**Avis délibéré de l'Autorité environnementale
sur l'opération Archipel 2 (projet Wacken
Europe) à Strasbourg (67)**

n°Ae : 2019-120

Avis délibéré n° 2019-120 adopté lors de la séance du 4 mars 2020

Figure 3 : Niveau de bruit de jour en façade à 4 m de hauteur avec projet, à l'horizon 2026 (source : dossier)

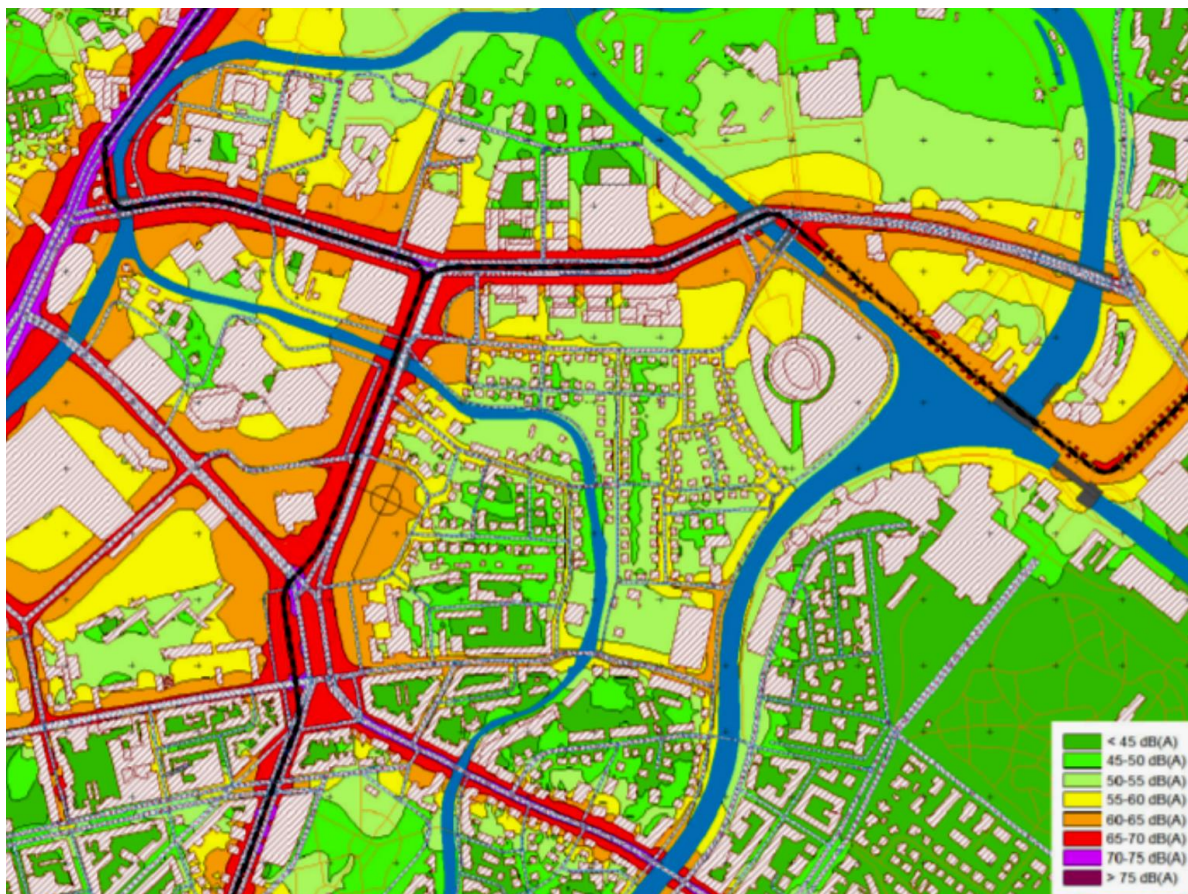
Eu égard au principe d'antériorité, les dispositions réglementaires relatives au bruit pour la protection du bâti existant ne s'appliquent pas aux futurs bâtiments d'Archipel. L'annexe relative à l'étude de bruit ne présente que très succinctement (à l'exception de la figure 3 ci-dessus) les objectifs, les méthodes³¹, les niveaux de bruit au niveau des différents immeubles, ainsi que les dispositions prises par le maître d'ouvrage pour les bâtiments du projet, notamment ceux d'Archipel 1 et Archipel 2. Le dossier indique : *« L'opération Archipel 2 respectera les mesures d'isolement présentées sur la figure 58 »* (isolement des façades sud des immeubles situés en premier rang du boulevard de Dresde entre 31 et 34 décibels, de 30 décibels pour les autres façades) sans que le lecteur comprenne les modalités du calcul effectué.

L'Ae recommande de reprendre l'étude de bruit avec un jeu plus complet de situations et d'hypothèses (bruit de jour et de nuit, projection à terme...), de reconsidérer l'approche relative aux modifications significatives en adoptant une acception plus large par tronçon d'infrastructure, davantage protectrice pour les riverains, et de préciser les objectifs et les dispositifs retenus pour les bâtiments d'Archipel 1 et 2.
